## KKW Temelin 3 & 4

Fachstellungnahme zum UVP-Gutachten

REPORT  
REP-0387

Wien 2012

Abbildung 1: Strom-Import-Export-Saldo der EU-Mitgliedstaaten 2010:

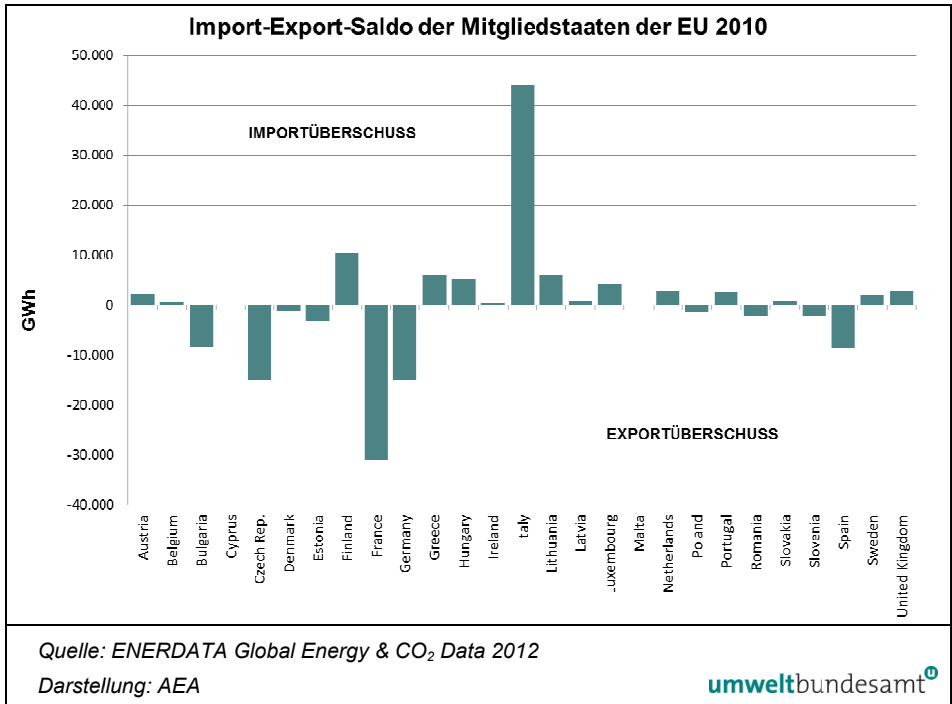
Diese Aussagen werden vom UVP-Gutachter unreflektiert übernommen. Der Gutachter kommt zum Schluss, *dass ohne den Ausbau der neuen Kernkraftanlage Temelín nach 2020 ein Defizit auf der Seite der Produktion infolge der Abschaltung der Kohlekraftwerke wegen Mangel an inländischen Kohlequellen entstehen wird.*

Dem ist entgegen zu halten, dass sich die Tschechische Republik in den Jahren nach der Inbetriebnahme der Kernkraftwerksblöcke 1 und 2 in Temelín zum zweit-größten Stromexporteur in der Europäischen Union entwickelt hat (siehe Abbildung 1).

Abbildung 2: Entwicklung der Netto-Stromerzeugung in der Tschechischen Republik 1990–2010.

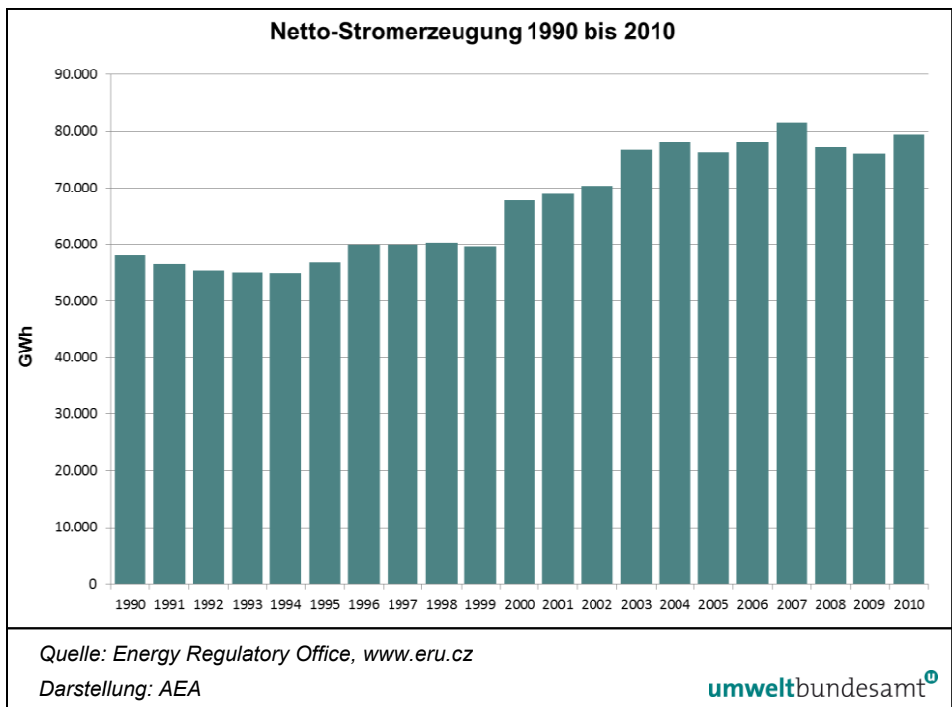
Die Netto-Stromerzeugung in der Tschechischen Republik hat sich seit dem Jahr 1999 um ein Drittel erhöht (siehe Abbildung 2), der Netto-Stromverbrauch ist im selben Zeitraum aber nur um ca. 16,5 % gestiegen.

Abbildung 4: Anteil des Exportsaldos an der Netto-Stromerzeugung 1990 bis 2010.

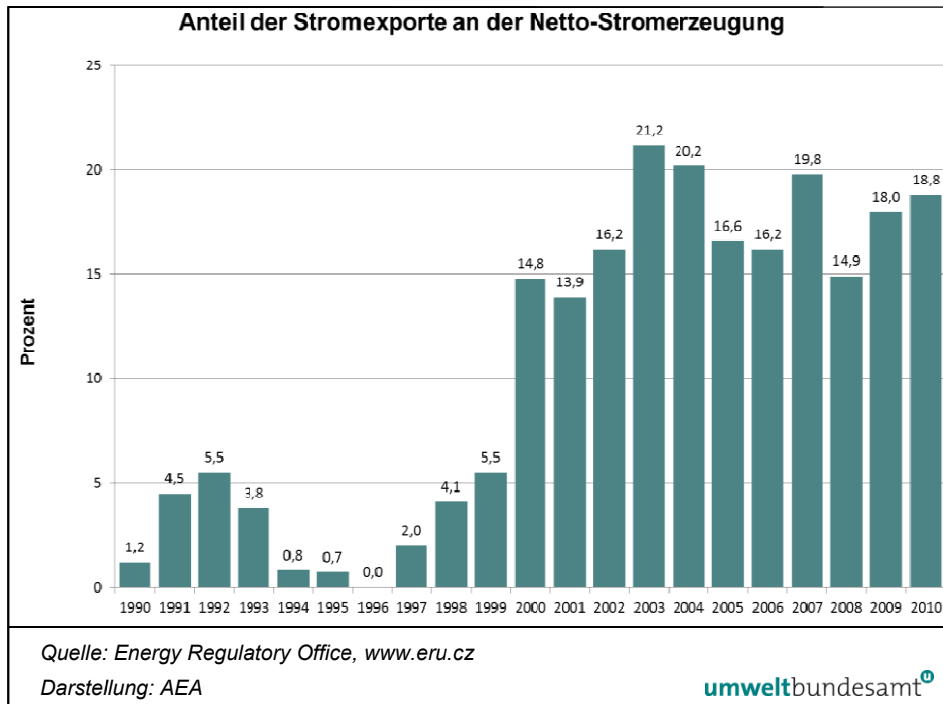
Der UVP-Gutachter hat die Angaben des Projektwerbers anscheinend ungeprüft übernommen und gibt an, dass die Tschechische Republik momentan elektrische Energie in einem Volumen von etwa 12 TWh jährlich exportiert.

Aus Abbildung 4 ist ersichtlich, dass der Anteil der Stromexporte an der Netto-stromerzeugung mit der Inbetriebnahme des ersten Reaktorblocks im Kernkraftwerk Temelin im Jahr 2000 sprunghaft von 5,5 % auf 14,8 % gestiegen ist und seit damals auf hohem Niveau verbleibt. Der höchste Anteil wurde im Jahr 2003 mit 21,2 % erreicht. Im Durchschnitt betrug der Anteil des Stromexports an der Nettoerzeugung in den letzten 10 Jahren 17,6 %.

Die Entwicklungen der letzten Jahre zeigen keinerlei Hinweise darauf, dass die Stromexporte der Tschechischen Republik in absehbarer Zeit deutlich zurückgehen oder sogar aufhören.

Abbildung 5: Baukosten von fertig gestellten Reaktoren und veranschlagte Kosten von neuen Reaktoren in 2009USD/kW (Barwert).

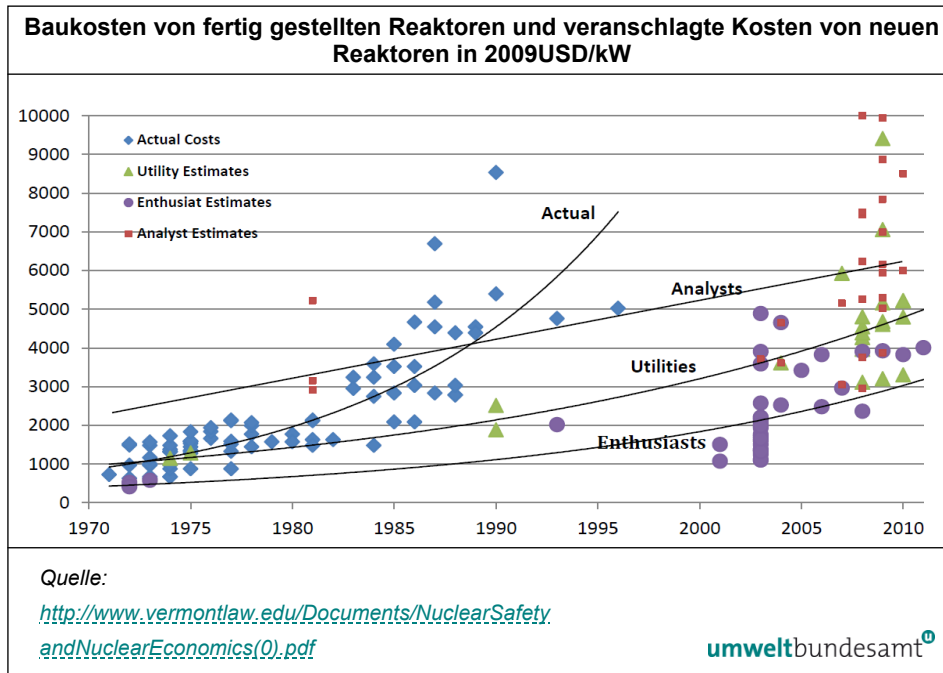
Abbildung 5 zeigt eine Gegenüberstellung der Baukosten von amerikanischen Kernkraftwerken mit der aktuellen Kostenabschätzung für potenzielle neue Projekte. Daraus zeigen sich eindeutig negative Lernkurven. Die aktuellen Kostenschätzungen der Energieversorger sind heute bereits drei Mal so hoch wie die ursprünglichen Schätzungen, die vor einigen Jahren (2005–2008) von einer „Renaissance“ der Kernenergie ausgegangen sind. Unabhängige Analysten an der Wall Street erwarten bereits Kosten, die das 5-fache der ursprünglichen Schätzungen betragen.

Abbildung 6: Angaben zu den spezifischen Investitionskosten der Kernkraftwerksprojekte in Olkiluoto und Flamanville, die zwischen 2004 und 2012 veröffentlicht wurden.

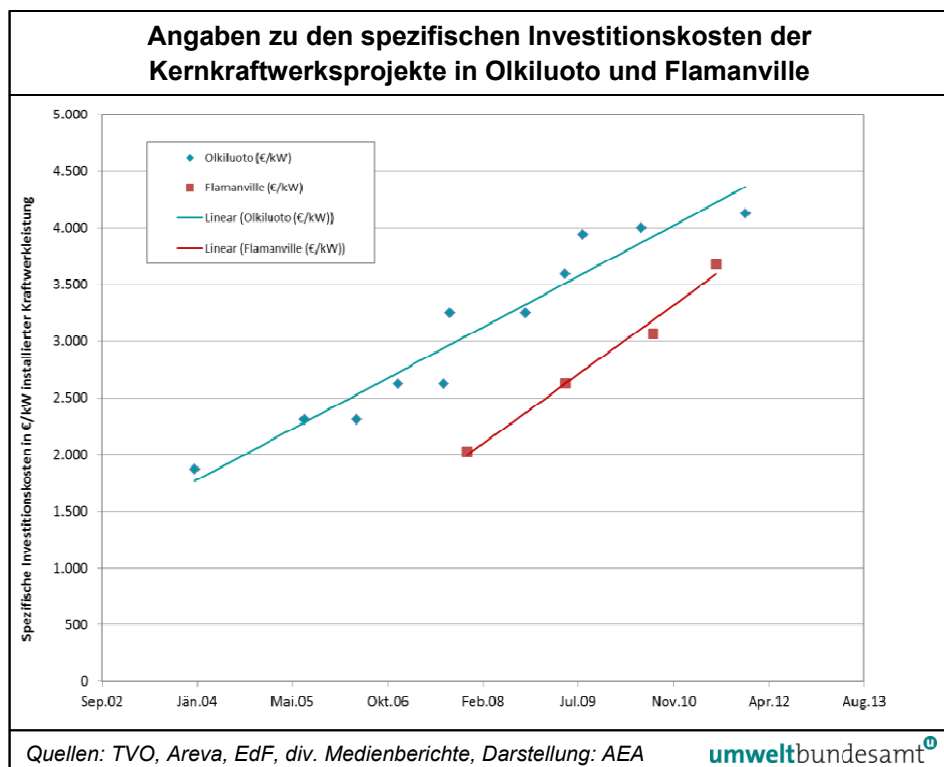
Die Kostenüberschreitungen und Bauverzögerungen der Projekte in Olkiluoto und Flamanville sind in Abbildung 6 und Abbildung 7 dargestellt. Beim Projekt in Olkiluoto haben sich sowohl die Kosten als die Bauzeit gegenüber der Planung bereits mehr als verdoppelt. In Flamanville, wo mit dem Bau ca. 1,5 Jahre später begonnen wurde, zeigen sich ähnliche Entwicklungen.

Abbildung 8: Darstellung der Vermeidung von CO<sub>2</sub>-Emissionen beim Ersatz von Kohlekraftwerken durch andere Technologien in kg vermiedene CO<sub>2</sub>-Emissionen je investiertem USD.

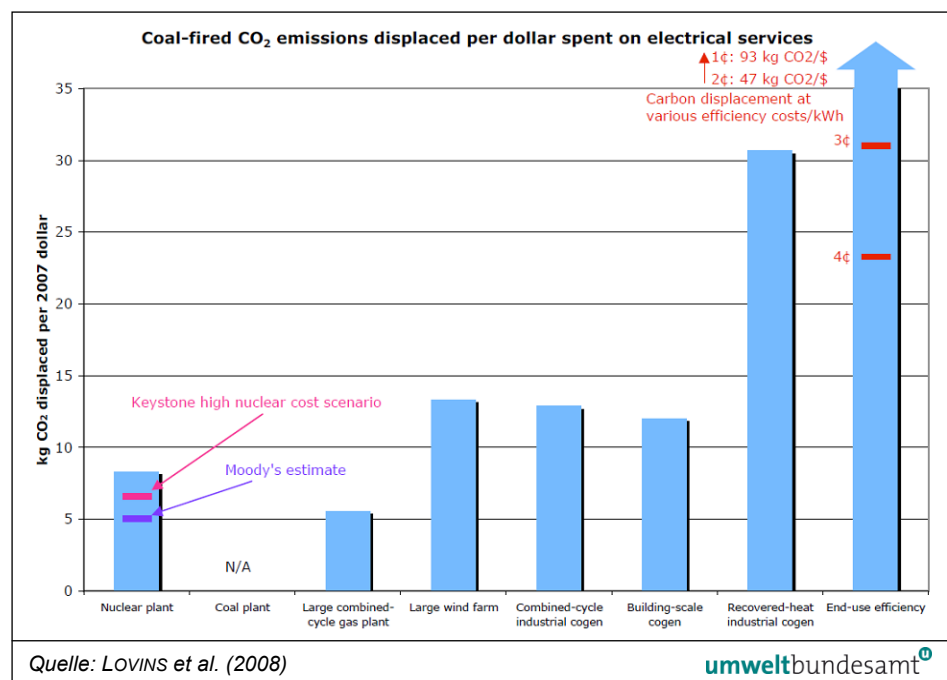
Im Zusammenhang mit der geforderten Darstellung des Nettobeitrags für die Gesellschaft muss darauf hingewiesen werden, dass die Nutzung der Kernenergie eine unwirtschaftliche Maßnahme zum Ersatz von Kohlekraftwerken und zur Reduktion von CO<sub>2</sub>-Emissionen ist.

Wie aus Abbildung 8 ersichtlich ist, gibt es eine Vielzahl von Maßnahmen zur Vermeidung von CO<sub>2</sub>-Emissionen, die deutlich effizienter sind als die Errichtung von Kernkraftwerken. Dazu zählen insbesondere Energieeffizienzmaßnahmen beim Endverbraucher, Wärmerückgewinnung und industrielle Kraft-Wärme-Kopplung sowie Windkraftanlagen.
